Opinia Nr 008410

w budynku przy ul. Mieloszowskiej nr 13/16 w Wałbrzychu

dotycząca urządzeń grzewczo-kominowych używanych przez

B.O.K. Sobiecin

# SKIC ORIENTACYJNY

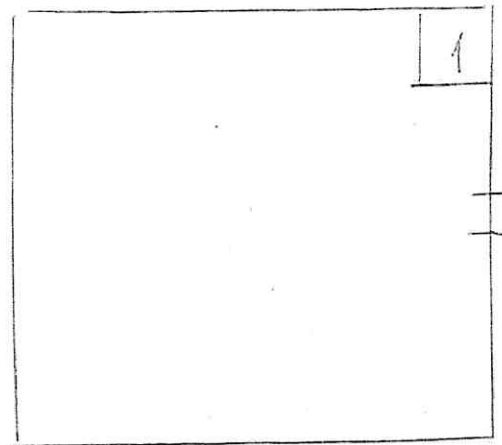
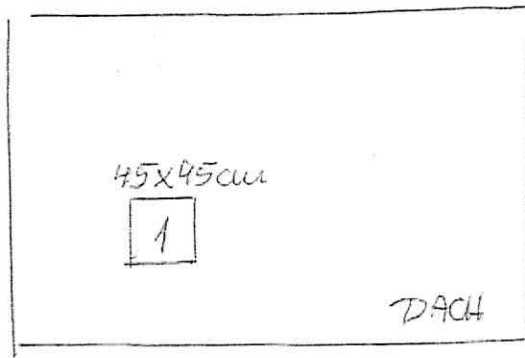
1. Przewód kominowy nr. 1 może być przeznaczony dla podłączenia pieca kociołkowego.
2. Wentylację mechaniczną należy wykonać zgodnie z obowiązującymi przepisami.
3. Dla prawidłowego funkcjonowania urządzeń kominowych zapewnić należy napływ powietrza z zewnątrz poprzez urządzenia nawiewne.
